ENQUETE PUBLIQUE
PORTANT SUR LA DEMANDE
D'AUTORISATION ENVIRONNEMENTALE
PRESENTEE PAR LA SOCIETE « LES EOLIENNES DE VVP »
EN VUE DE METTRE EN SERVICE
UN PARC EOLIEN SUR LE TERRITOIRE DES COMMUNES DE
VILCEY-SUR-TREY ET DE PRENY (54)

E23000072/54 ordonnance du 2 août 2023

CONCLUSIONS MOTIVEES

Commissaire enquêteur
Yves Lallemand

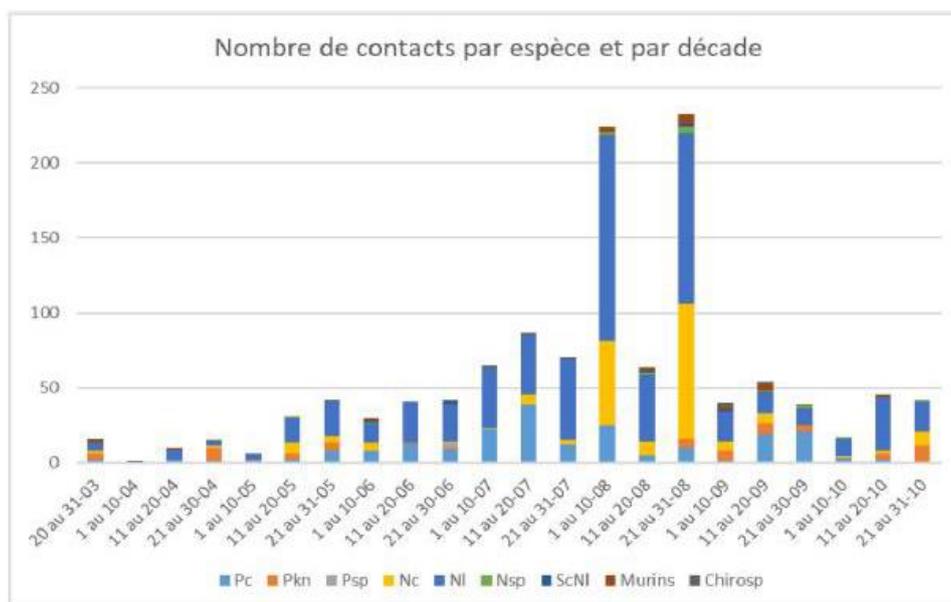
Dans le document Expertises patrimoniales de novembre 2022 page 344, il est indiqué que : « le bridage proposé n'est pas à la hauteur de la présence de chiroptères mise en évidence. Par ailleurs, les éoliennes, E1, E2, E4, E5 étant à moins de 200 mètres des haies, la sensibilité des chiroptères est à prendre d'autant plus en compte. Le plan de bridage est à revoir ».

L'Autorité environnementale recommande d'étendre la période de bridage du crépuscule jusqu'à l'aube en attendant une étude post-implantation.

La CPEPESC s'étonne que le bridage s'arrête le 31 octobre « alors que l'étude de l'activité menée dans le cadre de l'état initial s'est arrêtée à cette date et que celle-ci montre que l'activité est encore importante à ce moment-là ».

Le tableau ci-dessus rapporte le nombre de contacts avec des chiroptères. Le nombre de contacts au cours de la dernière décade du mois d'octobre (fin du bridage) est sensiblement identique au nombre de contacts réalisés pendant les deux dernières décades de juin alors que le bridage est en place.

En l'absence d'étude réalisée après le mois d'octobre, j'estime que la prolongation du bridage, a minima en novembre, est souhaitable.

La réserve porte sur les mesures ERC visant à la protection des chauves-souris. En attendant des études complémentaires, le bridage des éoliennes doit être étendu du crépuscule jusqu'à l'aube et s'étendre au-delà du 31 octobre.
